Modulo per la presentazione delle osservazioni per i piani/programmi/progetti sottoposti a procedimenti di valutazione ambientale di competenza statale

ID: Codice procedura (ID_VIP/ID_MATTM): 12691

“Progetto di un impianto eolico denominato “Pitigliano” ubicato nei comuni di Pitigliano (GR) e Sorano (GR) costituito da 20 (venti) aerogeneratori di potenza nominale 7,0 MW per un totale di 140,0 MW con relative opere connesse ed infrastrutture indispensabili”

Immagine 1. Vincoli ex art. 136 del CBC dal PIT della Regione Toscana e zona approssimativa dove è progettato l'impianto industriale.

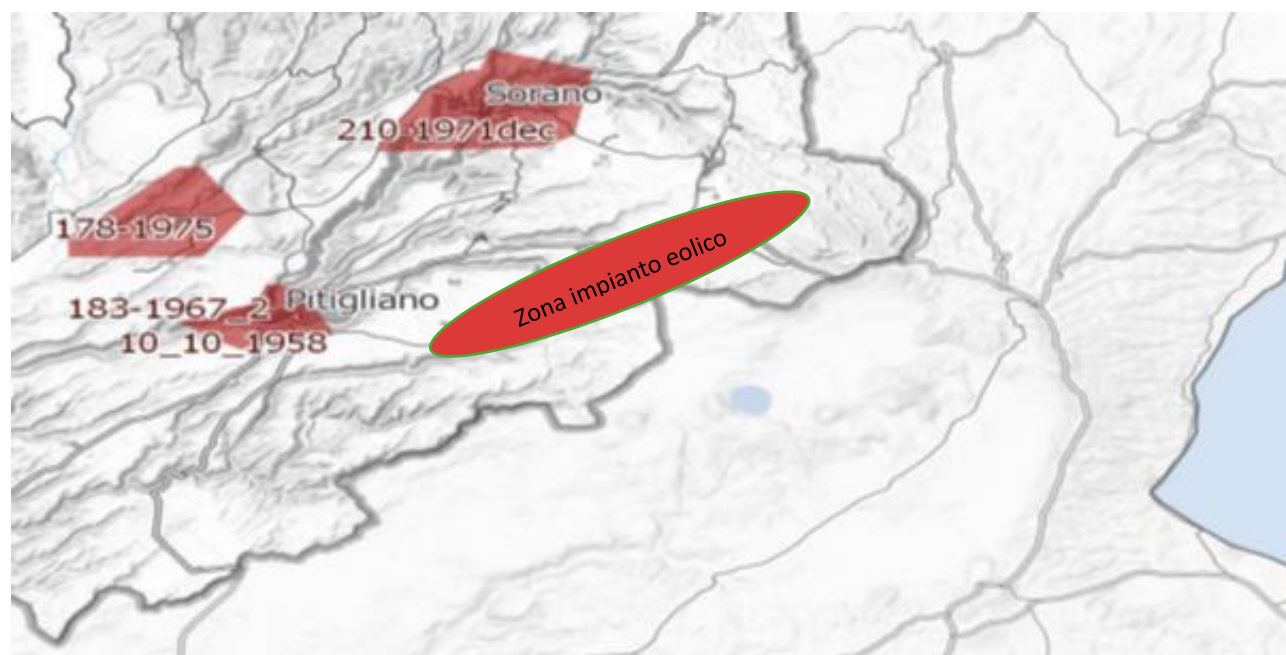
Al contrario si evidenzia che l'impianto eolico industriale citato non solo ricadrebbe con tutti e 20 gli aerogeneratori all'interno delle fasce di rispetto di 3 km di due vincoli paesaggistici di notevole interesse pubblico esistenti nella Regione Lazio e con una parte di essi nel vincolo paesaggistico del Centro abitato di Sorano (GR) quindi in aree non idonee all'installazione di impianti di energia rinnovabile. Addirittura, alcuni aerogeneratori sarebbero ubicati a poche centinaia di metri dai perimetri dei due vincoli paesaggistici laziali ex art 136 del CBC.

Inoltre, come sostiene la Proponente parte dell'impianto si verrebbe a trovare a 3,5 km dal centro abitato di Sorano. Infatti, tre degli aerogeneratori WTG 08, 09, 10 sono addirittura all'interno delle fasce di rispetto dei 3 km del suo vincolo paesaggistico di notevole interesse pubblico ex art 136 del CBC. Si evidenzia che così si crea

un'ulteriore incompatibilità con la tutela del Paesaggio.

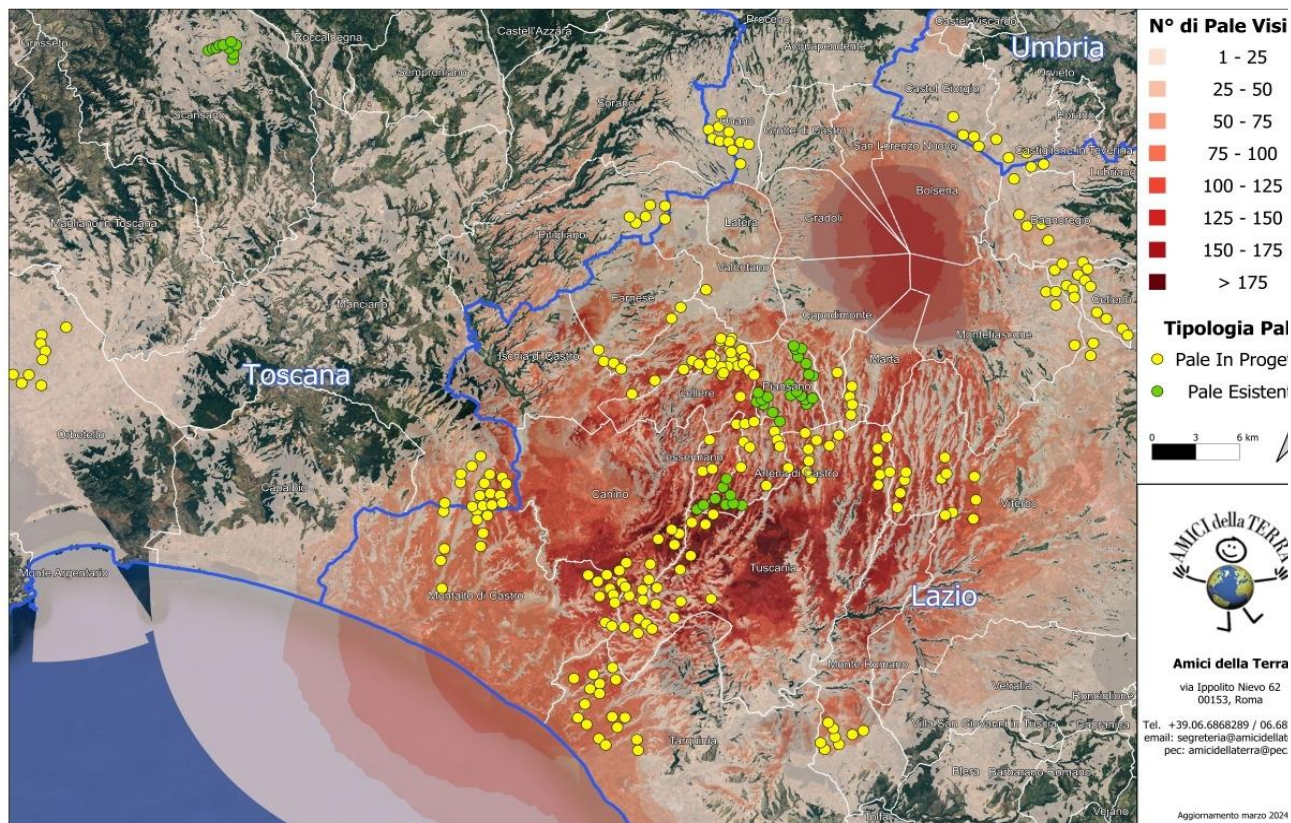
Beni Culturali “*Ambito paesaggistico, geologico e geomorfologico dell’orlo della caldera di Latera ...*” Non vengono nemmeno citati gli impianti eolici in progetto al MASE, il “Rempillo” (6 aerogeneratori) e un altro in verifica amministrativa di 14 aerogeneratori e 72, 6 MW. Ad oggi nei territori di Pitigliano, Sorano e in quello limitrofo potenzialmente potrebbero essere insediati 40 aerogeneratori alti 200 metri e larghi 170. Ma la proponente non cita neanche altri impianti che creerebbero il cumulo e quindi maggiore impatto. Infatti, sul territorio della “Città del Tufo” (Sorano e Pitigliano) impatterebbero anche l’impianto eolico “Montarzo” di Onano con 13 aerogeneratori con le dimensioni ricordate, l’altro eolico industriale nel territorio di Valentano con sette aerogeneratori (stesse dimensioni), gli impianti di Farnese con un minieolico di 3 Torri alte 60 metri già installate in località Poggio del Crognolo e l’impianto eolico industriale “Vallerosa” (7 aerogeneratori alti 200 metri e larghi 158 metri) in procedura VIA presso la Regione Lazio. Inoltre, altri impianti del minieolico già presenti a Valentano, Cellere e Piansano e due progetti eolici industriali con le stesse dimensioni (200 m x 170 m) nel Comune di Ischia di Castro. La valutazione del cumulo non prende neanche in considerazione gli impianti industriali di fotovoltaico e agrivoltaico in progetto a Farnese, Valentano, Ischia di Castro, Cellere. L’impianto geotermico in procedura Via al MASE, progettato nella Caldera di Latera. Quindi è stata effettuata una valutazione del potenziale impatto cumulativo non veritiera a dispetto di quanto affermato dalla proponente che sostiene di aver preso in considerazione uno spazio di 10 km intorno al suo impianto per gli impatti che si creerebbero.

Immagine 3. Cumulo di una parte di impianti eolici, fotovoltaici e geotermici industriali in progettazione ed esistenti intorno all’eolico industriale “Pitigliano”.

IMMAGINE n. 2 Impianto eolico industriale “Pitigliano” e distanze aerogeneratori dai Vincoli della Conca del Lago di Mezzano...

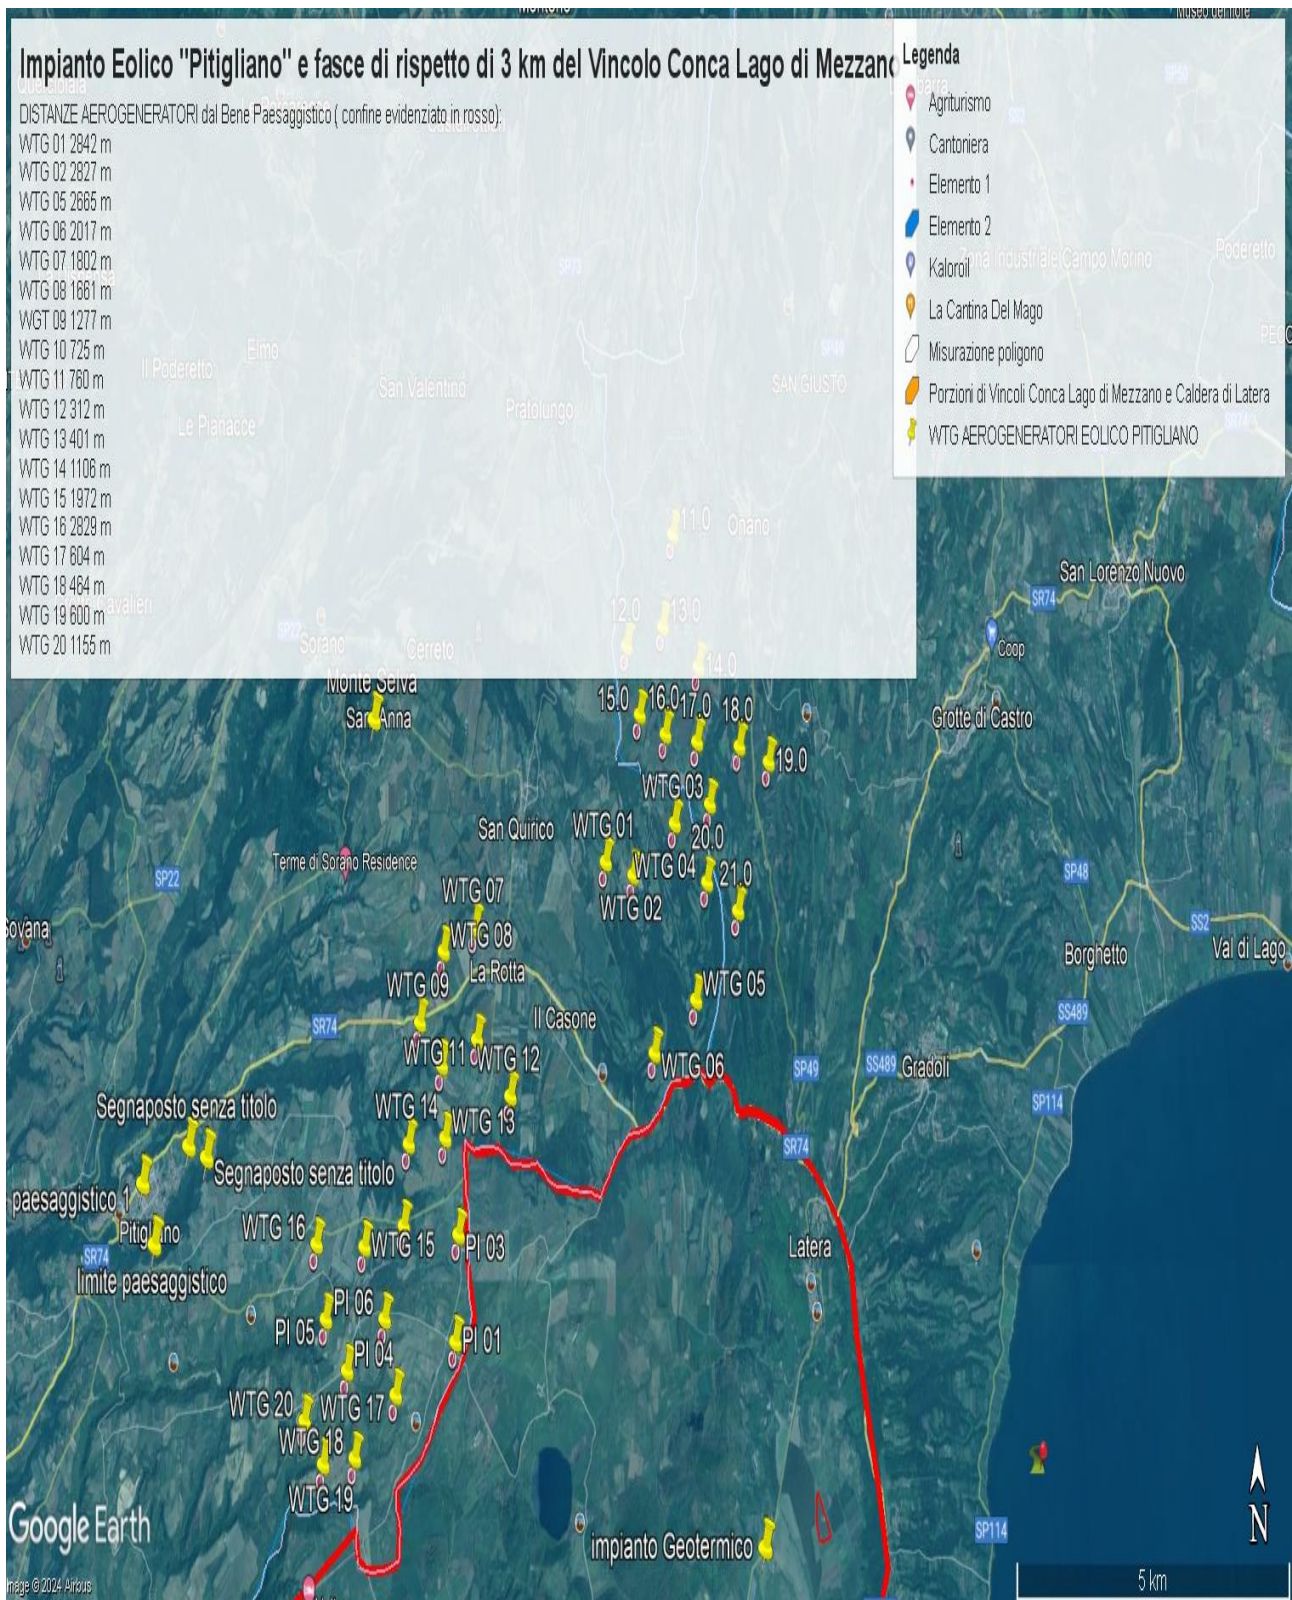
Come è illustrato nell'immagine si ribadisce che l'impianto industriale "Pitigliano" ricade completamente all'interno delle fasce di rispetto dei due vincoli di notevole

interesse pubblico e lambisce quelle di un terzo vincolo e quindi come affermato dal Consiglio di Stato nelle sentenze citate, l'impianto è insediato in area non idonea ai sensi dell'art. 20 comma 8 lettera c quater del D.Lgs. n. 199/2021 e ss.mm.ii al contrario di quanto sostiene la proponente.

IMMAGINE n. 3 Impianto eolico industriale “Pitigliano” e distanze aerogeneratori dai Vincolo “Orlo della Caldera di Latera.

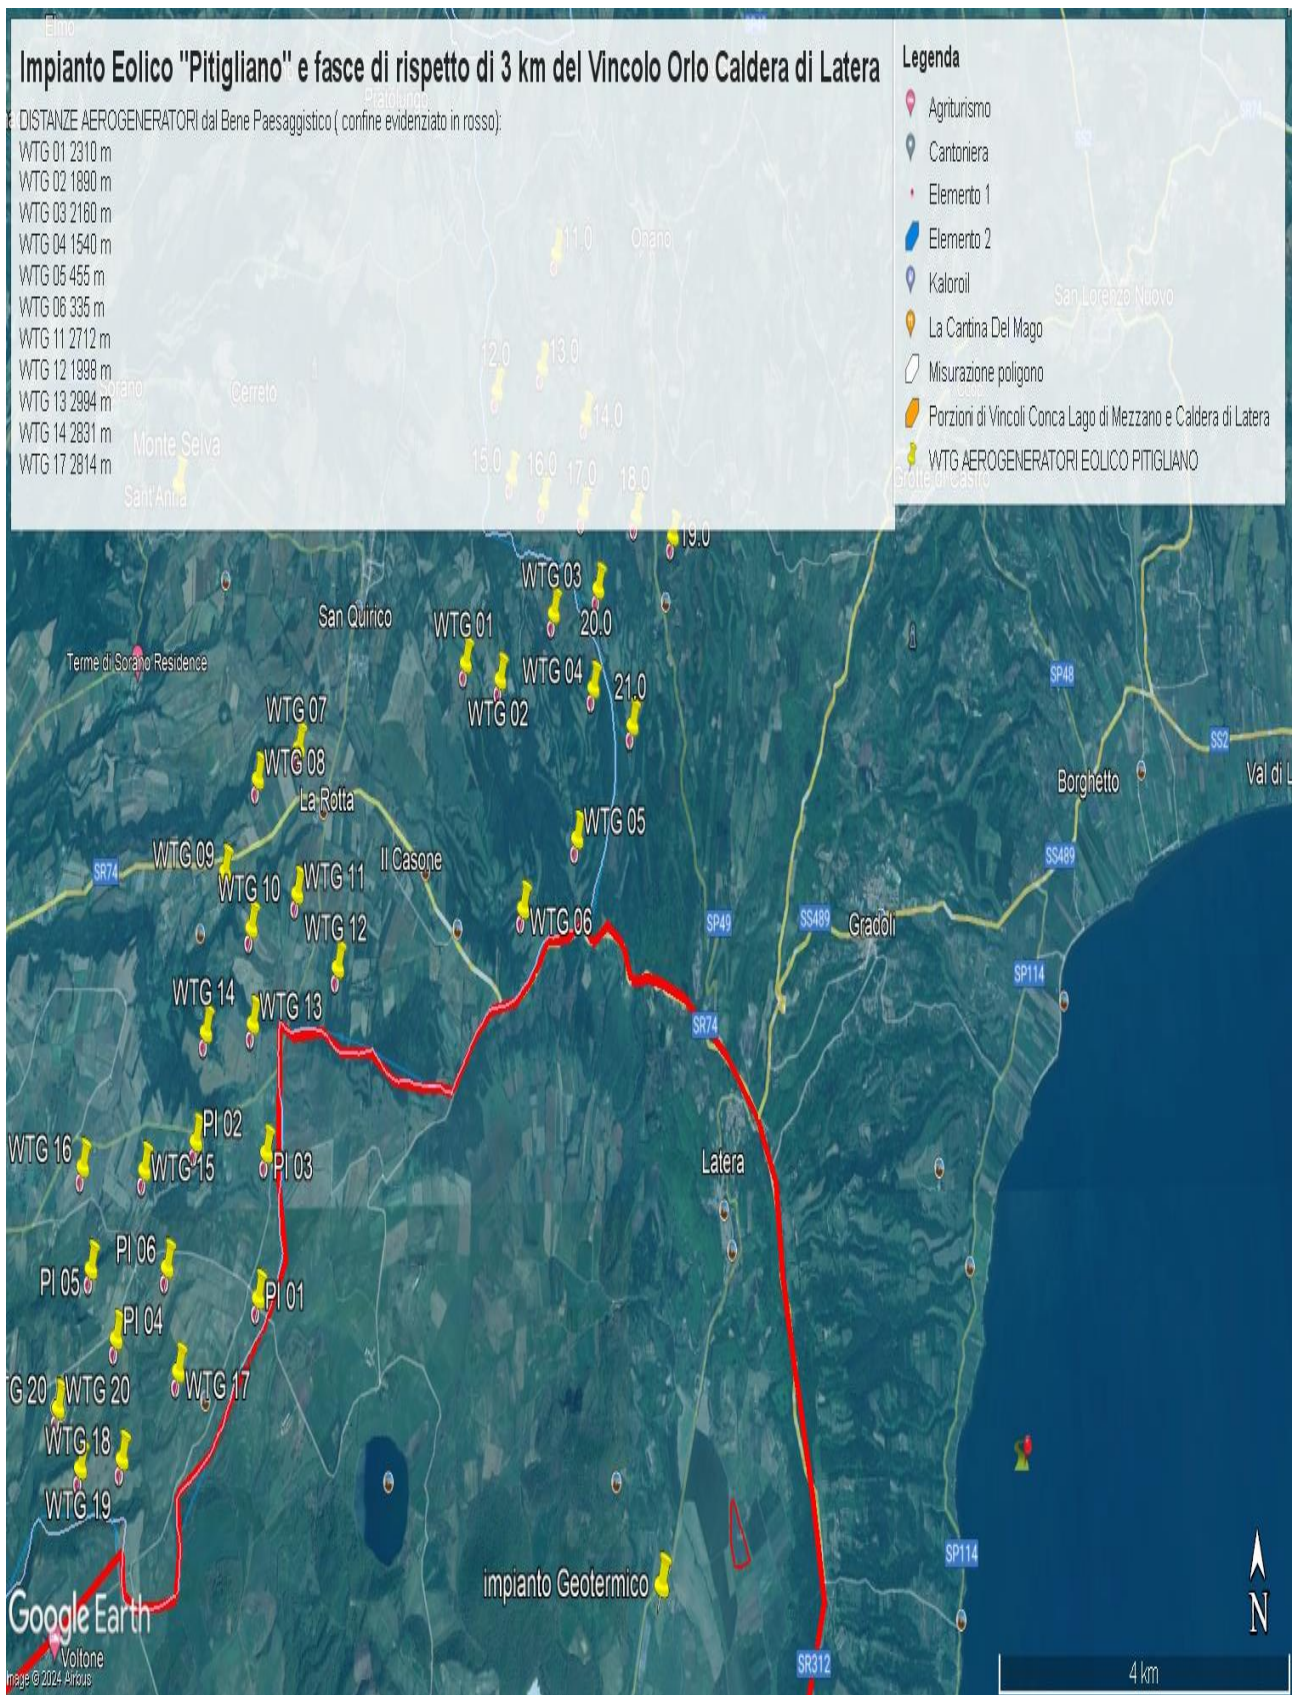
Concludendo, si evidenzia ancora che la proponente non effettuando la procedura prevista dalla Parte III delle Linee Guida nazionali ha ignorato un vincolo paesaggistico di notevole interesse pubblico istituito con un provvedimento del Segretariato regionale del Ministero della Cultura per il Lazio che ha emanato il Decreto di dichiarazione di notevole interesse pubblico n. 22 del 15.02.2024 ai sensi e per gli effetti dell'art. 136, co. 1, lett. c) e d) del decreto legislativo 22 gennaio 2004, n. 42, "Ambito paesaggistico, geologico e geomorfologico dell'orlo della caldera di

Latera e delle sue pendici interessate dai centri eruttivi periferici" nei comuni di CELLERE, FARNESE, ISCHIA DI CASTRO, LATERA, PIANSANO.

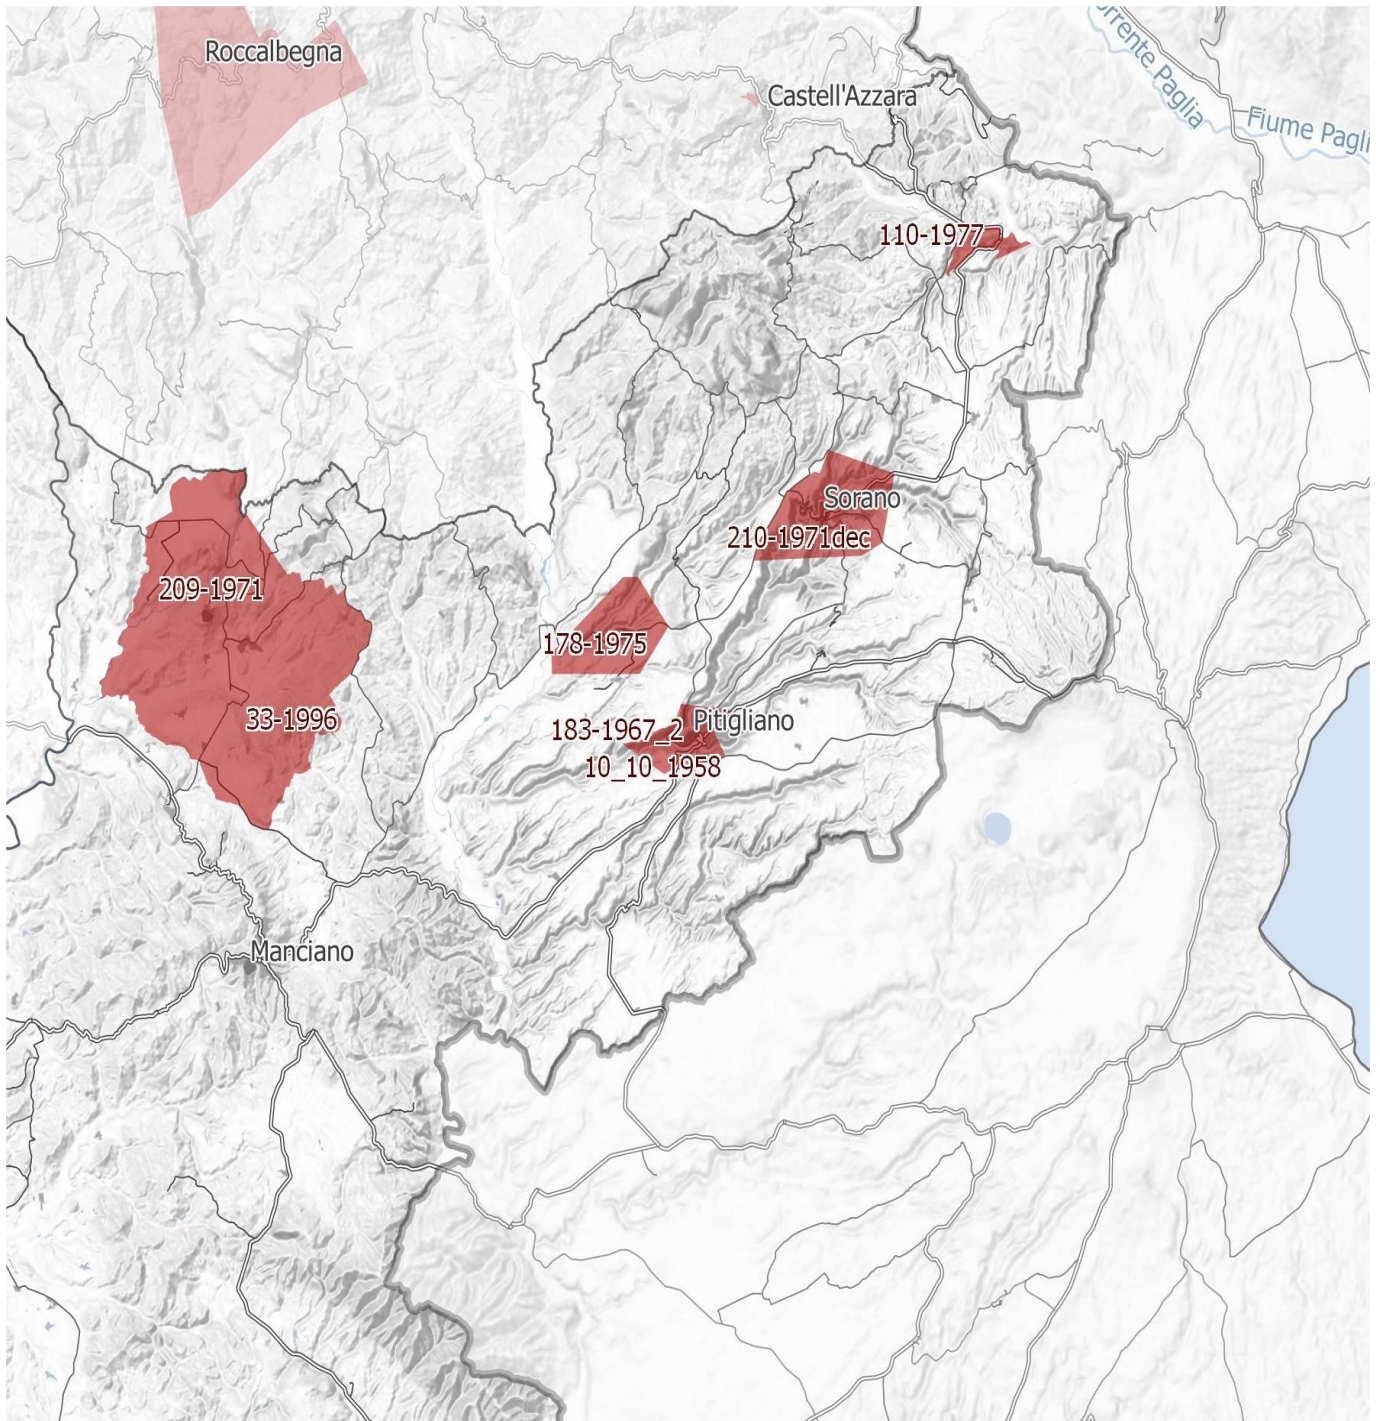
IMMAGINE n. 4 Si evidenzia che i tre aerogeneratori WTG 07, WTG 08 e WTG 09 impattano con il vincolo paesaggistico di notevole interesse pubblico del Centro Storico di Sorano. Il WTG 07 si troverebbe a 2828 m, WTG 08 2504 e WTG 09 2990. Il cavidotto dell'impianto invece impatta in buona parte del Vincolo paesaggistico ex art. 136 del CBC del Centro Storico di Pitigliano.
